REGIONE TOSCANA

Proponente MAAG ULIVO s.r.l.

OGGETTO: Parere regionale ex art. 63 L.R. 10/2010 per la VIA statale PNIEC-PNRR, progetto di impianto fotovoltaico "Solar Hills", sito in Manciano (GR), opere di connessione nel comune di Manciano (GR), con una potenza di picco di 85,118 MW da realizzarsi nel Comune di Manciano (GR), proposto da MAAG ULIVO s.r.l. - Energia Ecosostenibile S.r.l.- **Proposta di richiesta di integrazioni e chiarimenti. [ID: 10137]**

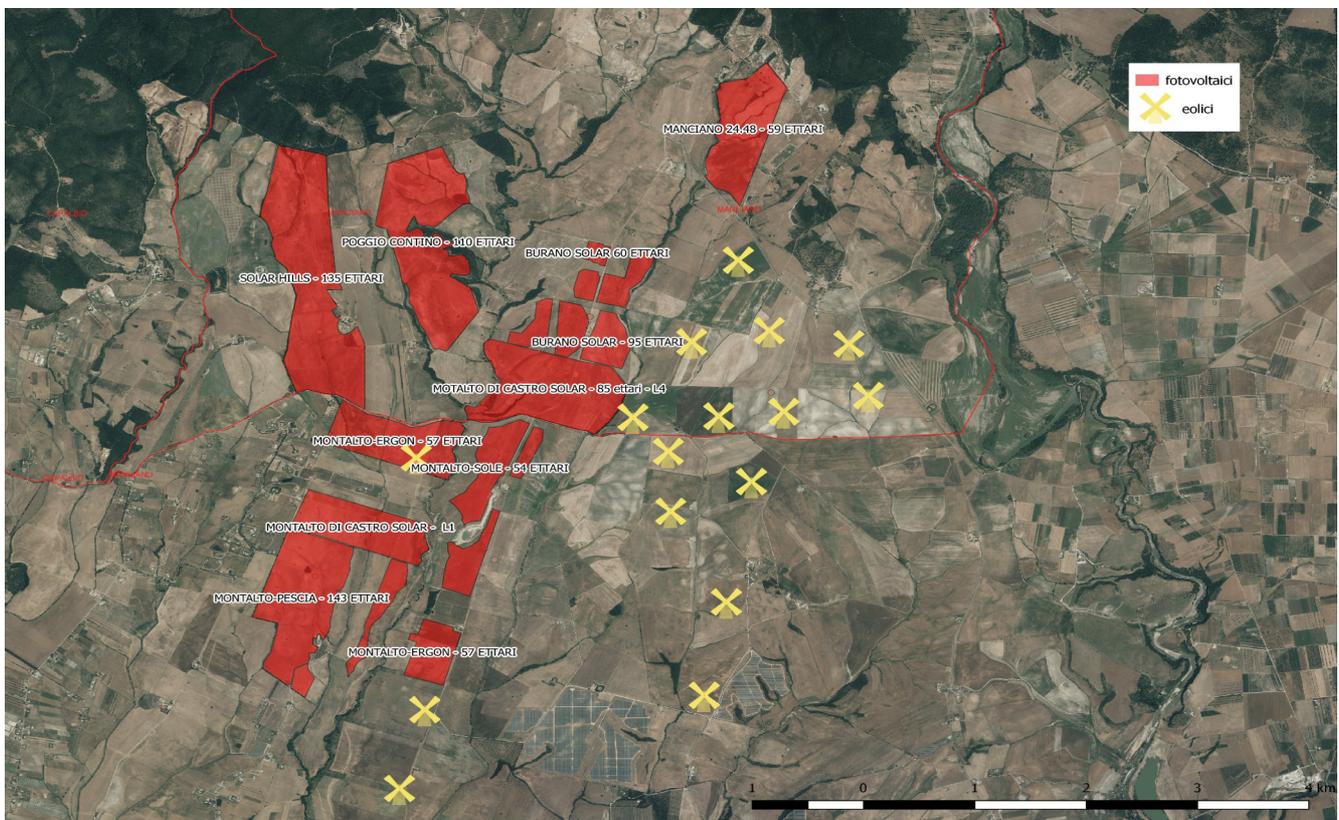
9 - Si richiede al proponente di presentare la tavola T_10 aggiornata con tutti i progetti in corso e gli impianti esistenti sia di fotovoltaico a terra che eolico. Infatti, per quanto riguarda lo studio cumulativo si rileva che nelle valutazioni del proponente non sono stati considerati tutti gli impianti di fotovoltaico a terra ed eolici per cui è stato avviato il procedimento. Dall'analisi mancano infatti altri 3 impianti fotovoltaici, oltre all'eolico Sky 36 nel Comune di Montalto di Castro:

- Burano Solar a c.a. 1,4 km di distanza che interesserà 95 ettari;
- Manciano 24.48 a c.a 3, 0 km di distanza che interesserà 59 ettari;
- Montalto Sole a c.a. 1,5 km di distanza che interesserà 54 ettari.

Di seguito si riporta una ortofoto dove sono disegnati gli impianti di fonti rinnovabili. Si sottolinea che tale tavola è in continuo aggiornamento visto che per l'area in questione stanno pervenendo svariate richieste.

Si evidenzia che nell'area oggetto di intervento si sta assistendo ad una saldatura tra gli impianti di energie rinnovabili previsti a Manciano con quelli previsti/esistenti a Montalto di Castro, con evidente compromissione del paesaggio rurale della Maremma Toscana e della Tuscia per centinaia di ettari.

Anche la Provincia di Grosseto ha sollevato la questione della non completezza degli impianti considerati dal proponente nell'elaborato "T_10 Interferenze con i progetti in corso", vengono citati come mancanti le istanze di cui al registro del MASE numero ID: 9927 e ID: 9916.
